הנדון : דירה מס' 14 ברח' בלפור מס' 31 - אשקלון

חוות דעת מומחה

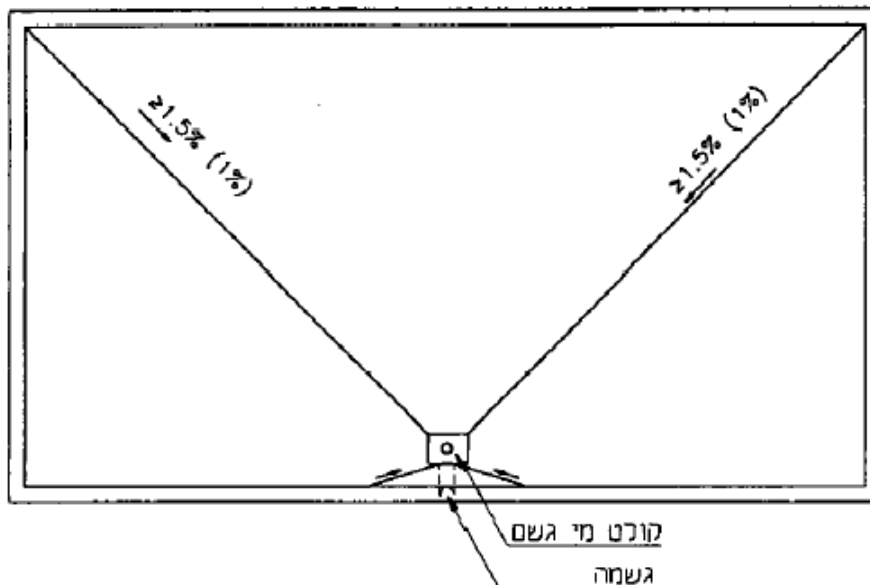
4. באריחי הריצוף באזור הסלון (3 יח'), מרפסת הסלון (2 יח'), קיימים פגמים. נדרש היה לפסול אריחים אלה במהלך עבודות ההרכבה וזאת כנדרש עפ"י סעיף 5.1.4.4 שבתקן ישראלי ת"י 1555 חלק 3, **ציטוט:**

יש לציין שישנן שריטות מרובות על גבי אריחי הריצוף בעיקר באזור הסלון ומרפסת הסלון. יש לבצע ניקוי יסודי ובמידת הצורך לבצע פירוק הריצוף והחלפתו באריחים חדשים.

- א. החלפה מקומית של אריחים באזורים הנ"ל, כולל עבודות הפירוק, פינוי הפסולת ניקוי מצע החול / סומסום וריצוף חוזר באריחים חדשים. סה"כ העלות מוערכת **בכ- (₪ 4,000)**
- ב. יש להסיר בזהירות את מילוי הרובה הקיים ולבצע מחדש. **(₪ 1,500)**
- ג. יש לנקות בזהירות את פני השטח של האריחים משאריות הרובה (בעיקר בחדרי הרחצה). **(₪ 800)**

ציור 2 - פתח אור

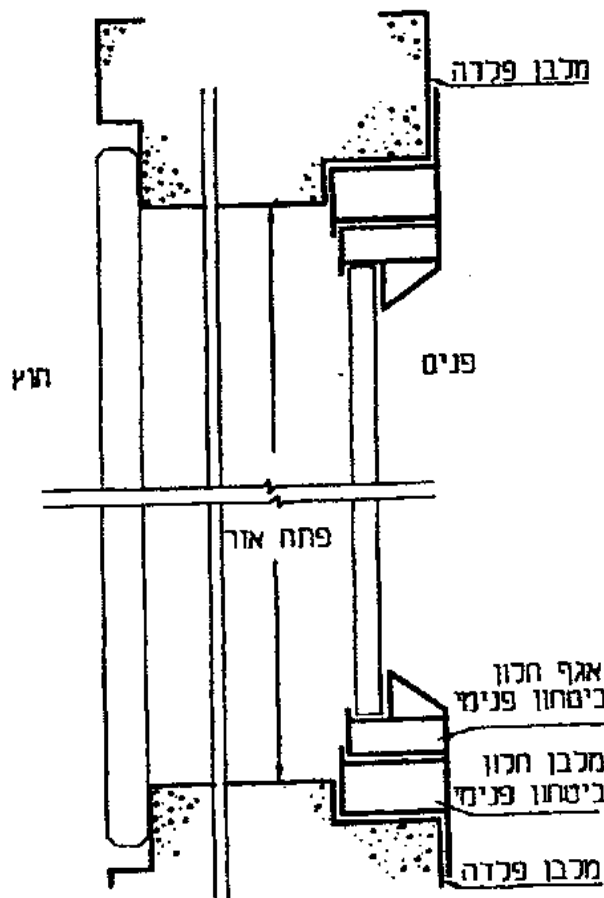
2. סף אדן חלון חדר הממ"ד, אינו מבוטן כפי שנדרש ע"פ סעיף 206 ג' בתקנות ההתגוננות האזרחית.

הליקוי פוגם ביעילות המלבן בשעת חרום. יש לבטן את סף החלון ע"י דייס צמנטי שיוחדר דרך הפתחים שבסף.
(200 ש)

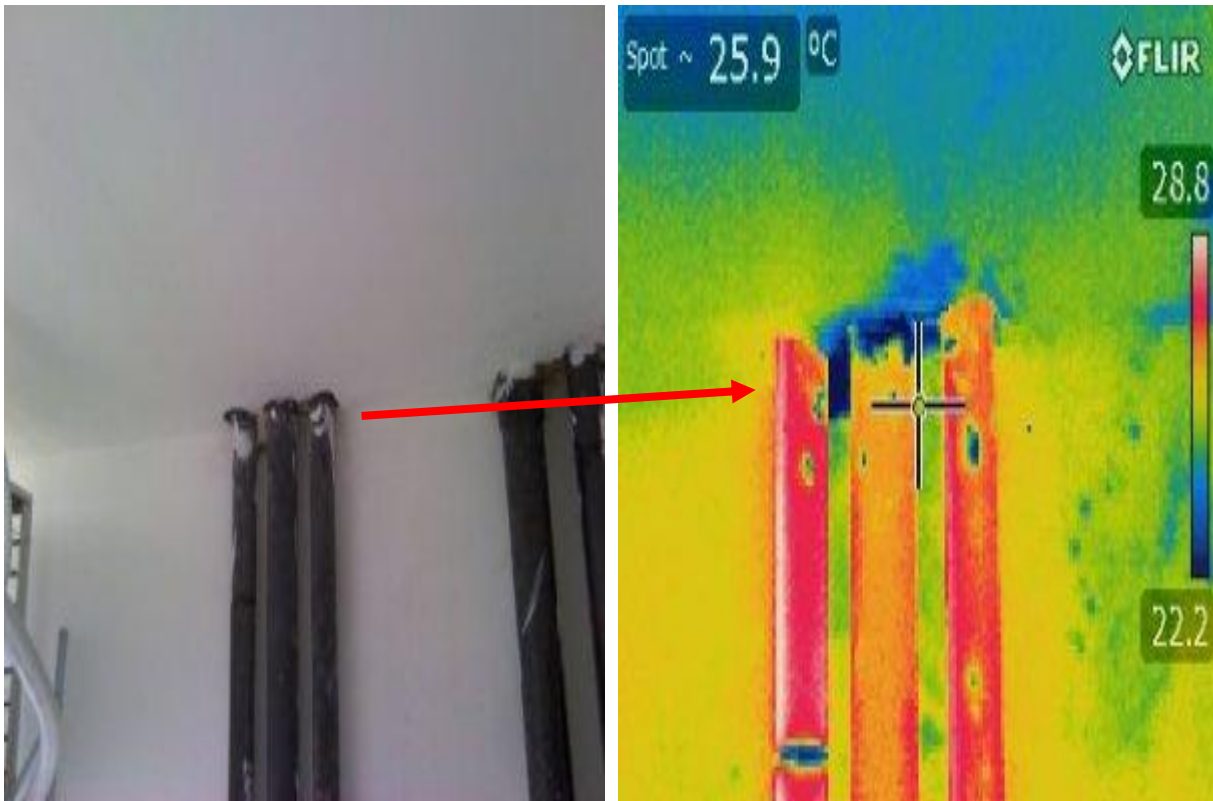
1. רטיבויות בקיר החוץ במסתור כביסה. הליקוי אסור עפ"י סעיף 5.32 בתקנות התכנון והבנייה, **ציטוט:**

לתיקון הרטיבות יש לחצוב בקיר עד לחשיפת המרזב העובר במקום ותיקון הדליפה בו. הדליפה במרזב זה התאפשרה עקב ביצוע לקוי בניגוד לתקן 1205 חלק 2, סעיף 3.4.5 (מופיע גם כסעיף מס' 3.4.4 בגרסת התקן משנת 2001), **ציטוט:**

בקירות והתקרה שנפגעו מן הרטיבות, יש לתקן טיח וצבע. תיקון זה יש לבצע רק לאחר הייבוש המלא והסופי של הקירות והתקרה. **(₪ 950)**
